VERSLAG VAN ONDERZOEK: HUISHOUDELIJKE ELEKTRISCHE INSTALLATIE

Verslag Nr:
41.651

Plaats van het onderzoek:
Vijfhoekstraat 20 1800 Vilvoorde België

Verdeelbord 1

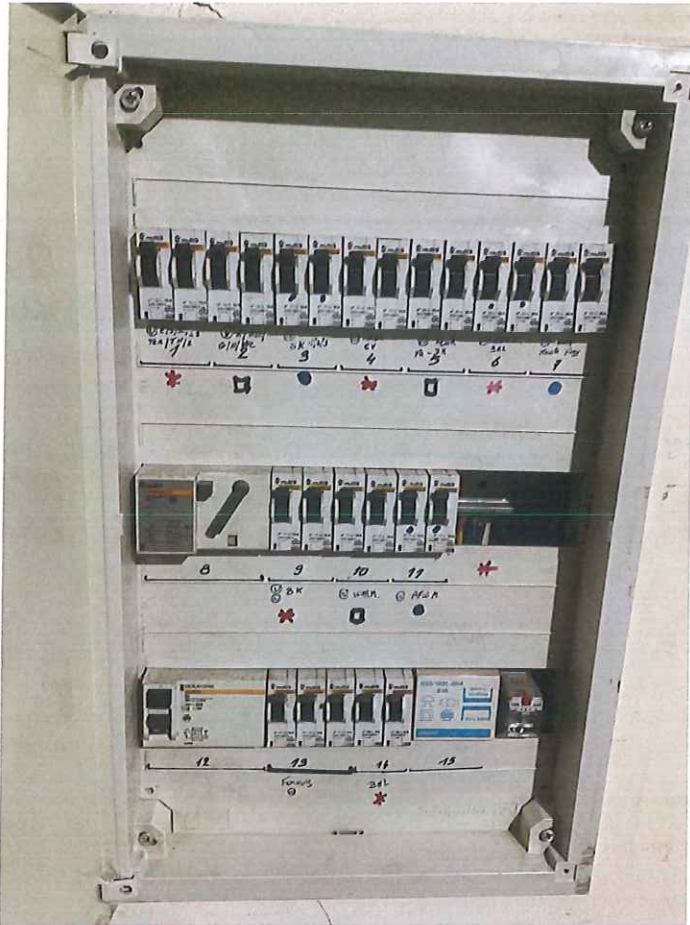
Bewoordingen	Paragraaf
Een aarding verwezenlijken overeenkomstig de voorschriften.	B1: 4.2.3; 5.4.2.; 5.4.3.
De waarde van spreidingsweerstand van de aarding dient kleiner te zijn dan 30 Ohm.	B1: 4.2.4.3.
Eendraadsschema('s) van de installatie is (zijn) te voorzien.	B1: 3.1.2.; 9.1.1; 9.1.2; B3: 3.1.2.
Situatieschema('s) van de installatie is (zijn) te voorzien.	B1: 9.1.2.
De niet-gebruikte invoeringen van het schakelbord of kast dienen afgedicht te worden.	B1: 4.2.2.3.; 5.1.4.; 5.3.5.1.
De overbrugde automa(a)t(en) moet(en) vervangen worden.	B1: 9.5.; B3: 9.5.
De stroomkring(en) voor de contactdozen moet(en) uitgevoerd worden met leidingen met een minimale doorsnede van 2,5 mm ² , de minimale doorsnede van 1,5 mm ² is enkel toegelaten voor stroombanen die geen contactdozen bevatten (vb. stroombanen enkel voor verlichting).	L1: 5.2.1.2.; L3: 5.2.1.1.
Gemengde stroomkring(en) – verlichting en contactdo(o)s(zen) moet(en) uitgevoerd worden met leidingen met een minimale doorsnede van 2,5 mm ² .	B1: 5.2.1.2.; B3: 5.2.1.1.

Schakelaar, contactdoos of aftakdoos herschikken en/of opnieuw bevestigen.

Il faut revoir l'introduction des canalisations dans les tableaux/boites de dérivation
